OBJET : Avis du GRACQ et du Fietzersbond dans le cadre de l'enquête publique relative au réaménagement de la place Louise (04/PFD/1960083).

Ixelles, le 6 février 2025.

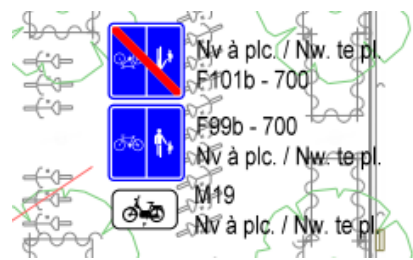
La **largeur de l'aménagement** est plus que justifiée au vu du flux cycliste et de la diversité des vélos/engins de déplacements, mais aussi pour que les cyclistes en attente de traverser ne bloquent pas le reste des cyclistes en circulation.

Nous apprécions également que l'aménagement séparé soit **distinct des trottoirs**, à l'exception de l'aménagement cyclable sur le trottoir sud-ouest. Nous souhaitons que soit envisagé, là également, une séparation franche entre cyclistes et piétons.

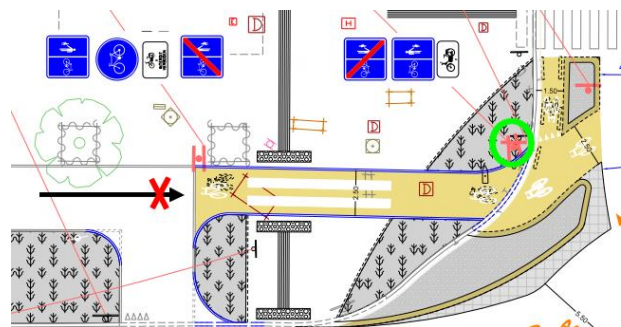
Le projet prévoit de signaler l'aménagement cyclable séparé à l'aide de F99b/F101b, afin de rendre l'aménagement non obligatoire. Les panneaux sont placés dans les deux sens de circulation, afin d'informer les piétons (qui circulent indifféremment dans les deux sens de circulation autour du rond-point, contrairement aux cyclistes). L'ajout d'un panneau additionnel M19 est prévu afin d'y autoriser les speed pedelecs.

Ce type de signalisation n'est **pas du tout adapté** à cette situation :

- les cheminements cyclistes et piétons sont complètement distincts et correctement séparés pour la plupart (barrières, bordure, différence de niveau, revêtement différents...). La partie réservée aux cyclistes devrait donc être signalée indépendamment du trottoir.
- la signalisation est systématiquement placée dans les deux sens de circulation. L'objectif est d'informer le piéton, mais cela laisse croire au cycliste qu'il peut utiliser l'aménagement dans les deux sens. Cela risque de poser de graves problèmes de sécurité au niveau des traversées – en plus d'engendrer des tensions entre cyclistes.
- elle autorise les cyclistes à circuler sur la partie dévolue aux piétons (et vice-versa) à condition de leur céder le passage – ce qui n'est pas souhaitable.
- Le F99b ne peut pas être accompagné d'un panneau additionnel (M19).

Nous suggérons d'utiliser un **panneau de type F99a/F101a** comprenant les **symboles vélo et cyclo P**, signalant exclusivement la partie dévolue aux cyclistes (et d'usage non obligatoire). Ces panneaux doivent être apposés à l'attention du cycliste exclusivement (éviter la signalisation à double sens).

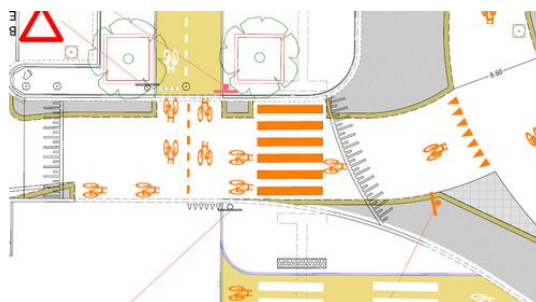
Du côté nord-ouest du projet, la signalisation de l'amorce de piste (qui permet d'accéder à la piste à double sens signalée par un D7) nous semble superflue : le tracé est clairement défini pour les cyclistes, et l'emplacement prévu pour la signalisation est en outre invisible pour le piéton. Il nous semble par contre important de signaler, pour les cyclistes qui remontent le boulevard de Waterloo, l'interdiction de poursuivre tout

Dans le cas où l'aménagement cyclable en trottoir est maintenu tel quel du côté sud-ouest, l'aménagement peut être signalé à l'aide d'un F99b/F101b avec d'une part un symbole piéton, et d'autre part les symboles *vélo* et *cyclo P*.

Toujours dans cette même zone, la multiplication des logos vélo au niveau de la traversée nuit au guidage des cyclistes et à la compréhension de l'automobiliste.

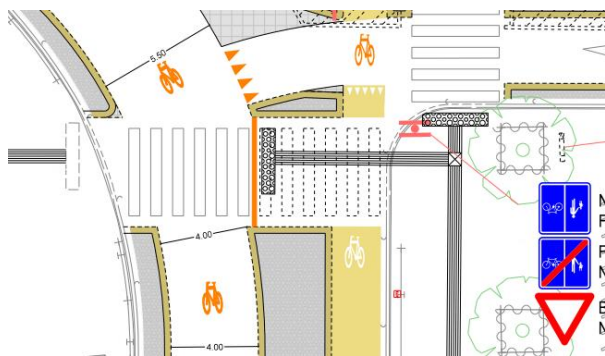
Certains éléments n'apparaissant pas clairement sur le plan, nous souhaitons nous assurer que les barrières existantes le long des trottoirs et de l'espace central sont bien maintenues – tout particulièrement le long des nouveaux cheminements cyclables, afin d'éviter que les piétons ne traversent en dehors des passages piétons.

La traversée piétonne à l'est du rond-point doit être adaptée pour plus de clarté. Elle pourrait s'avérer dangereuse pour les déficients visuels, qui n'ont aucun moyen de se rendre compte qu'ils traversent un cheminement cyclable. En l'absence de passage piéton, la priorité n'est pas non plus indiquée clairement pour les usagers. Nous proposons de maintenir la même logique que sur le reste du projet : assurer la continuité de la

Sur le trottoir sud-ouest, nous voyons peu l'intérêt du double passage piéton : un passage piéton unique et éventuellement élargi serait plus pertinent, dans le cas où l'aménagement cyclable en trottoir est maintenu tel quel.

coloration ocre avec le marquage d'un passage piéton.
